项目名称：PROJECT
海南教育出版社海外业务总部基地

图名：TITLE
一层平面图

合同编号：2024-13
设计阶段：报建图
专业：建筑
图号：01(改)
日期：2026.08
版本：1

本层修改内容:

四层平面图 1:150

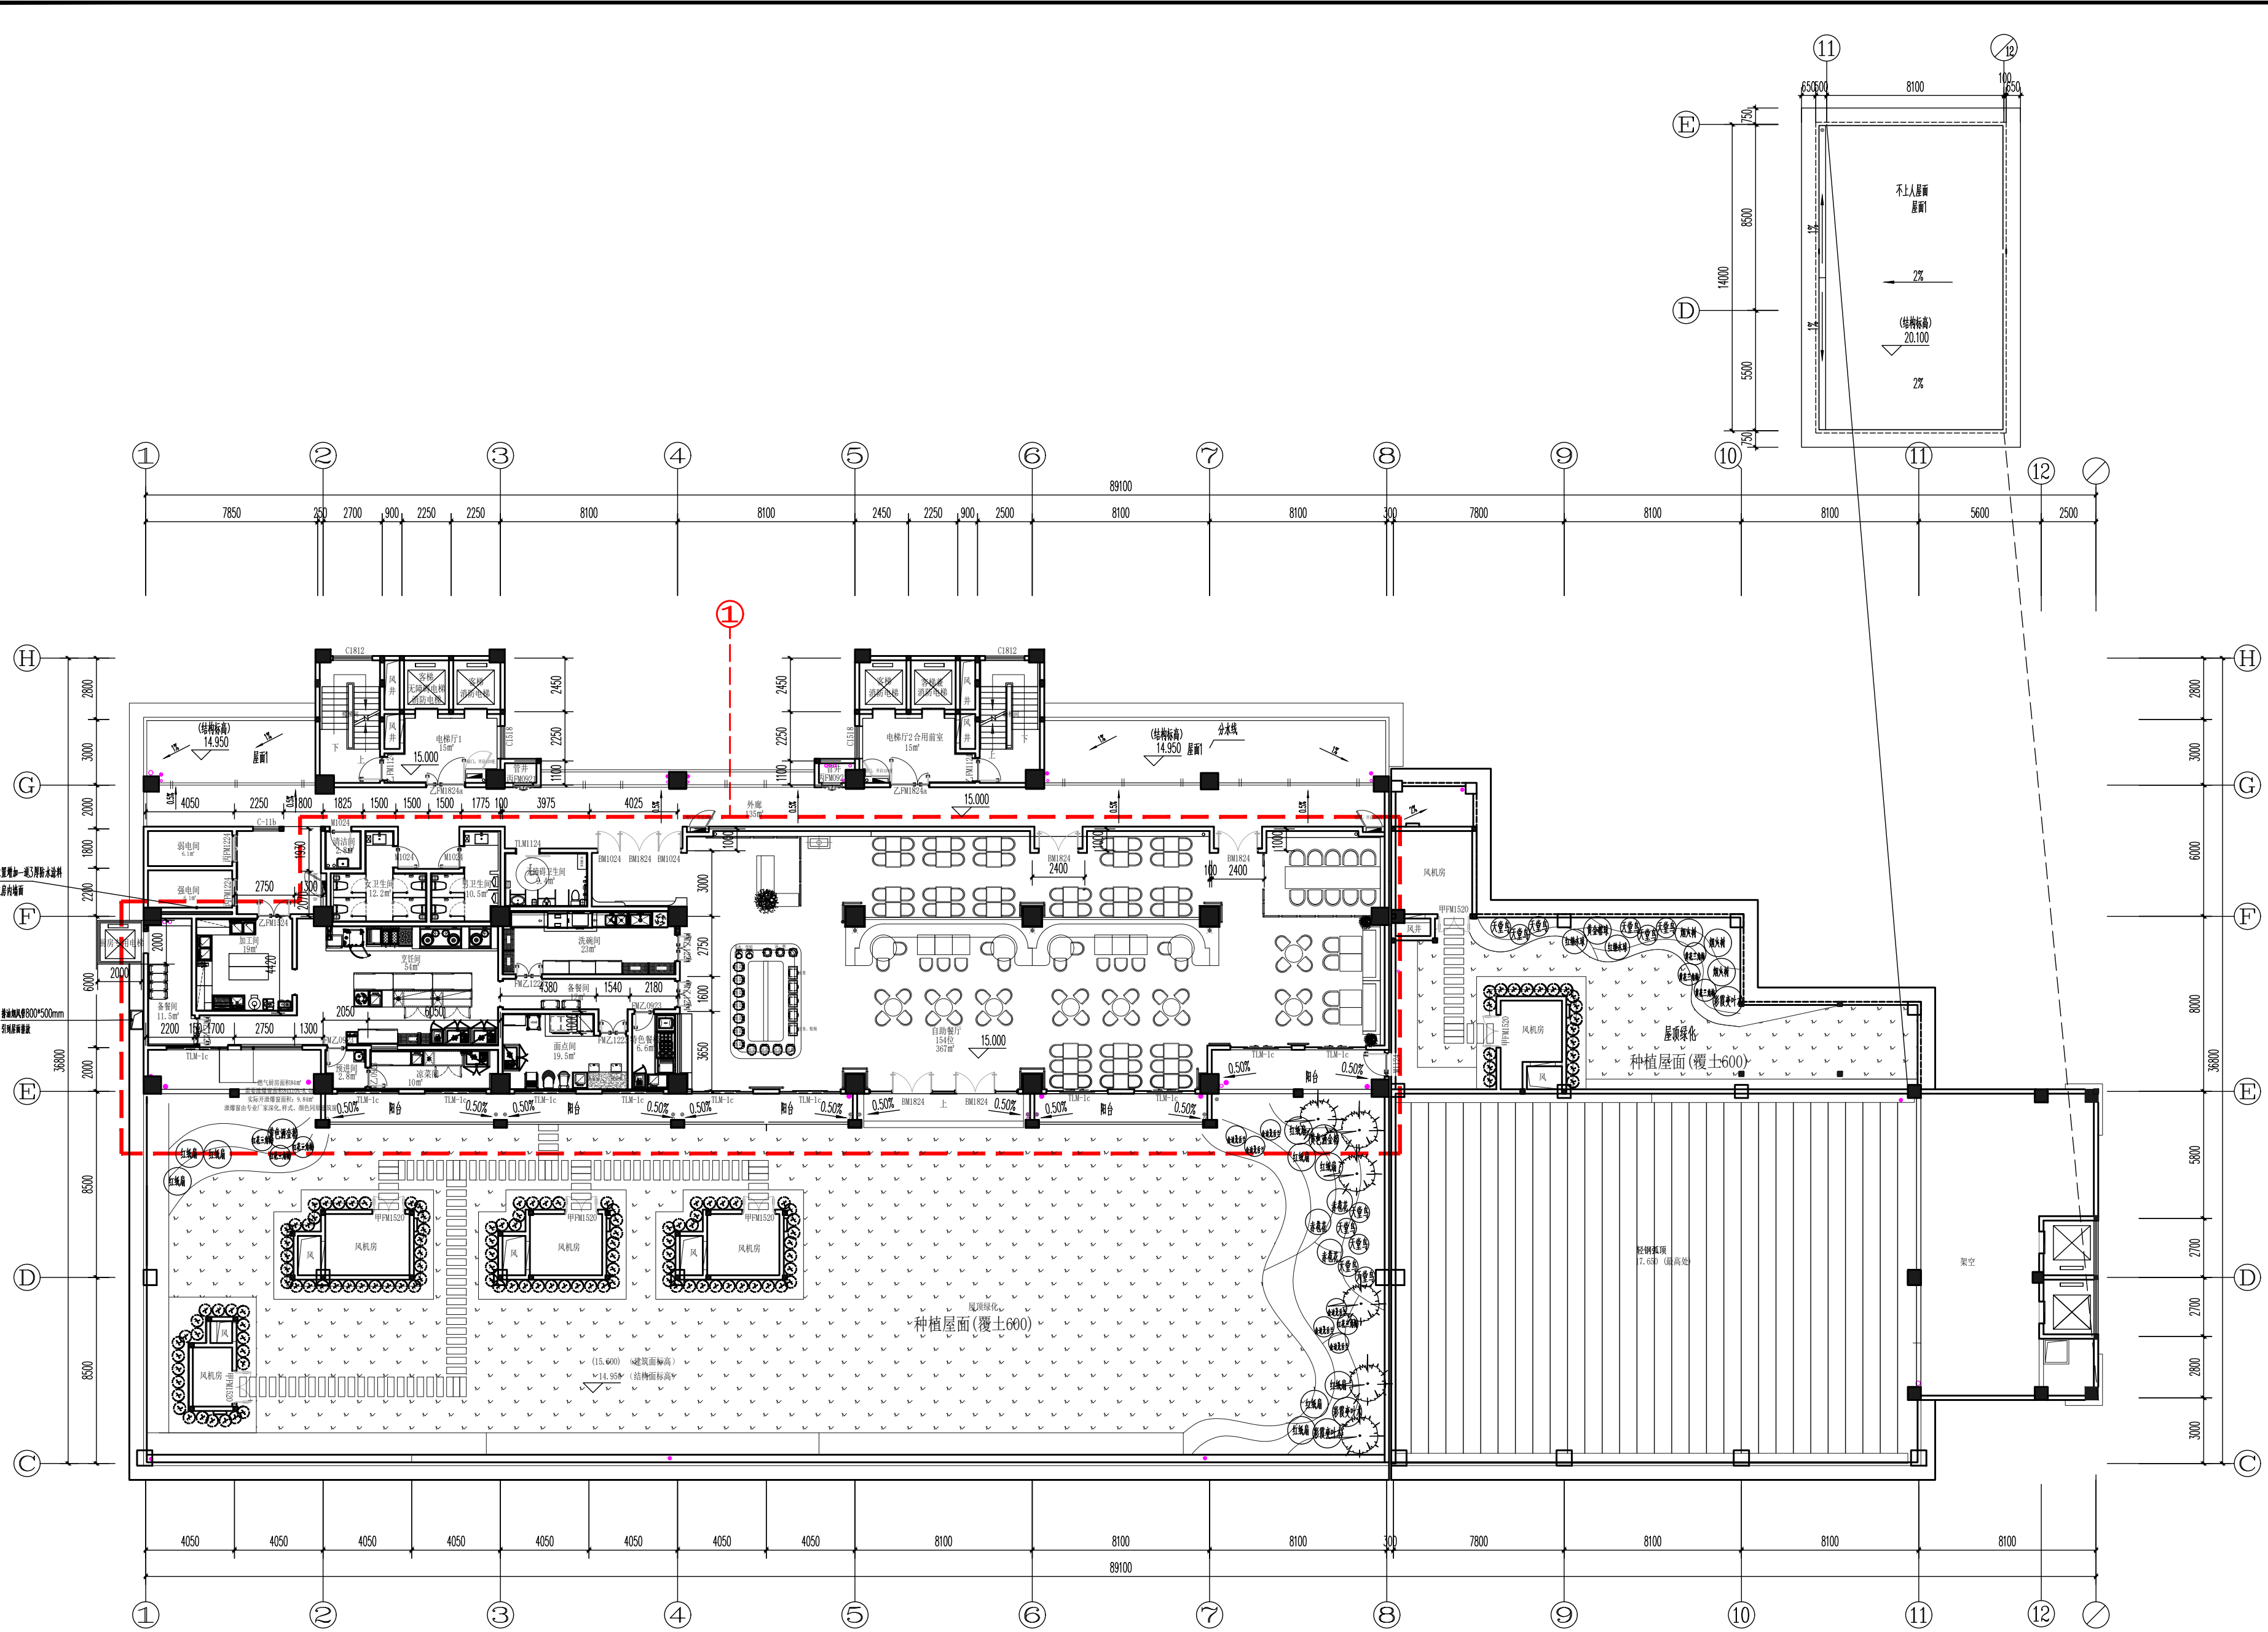
1. 厨房、餐厅、公共卫生间重新优化设计。
2. 本层建筑面积、计容面积均未改变。
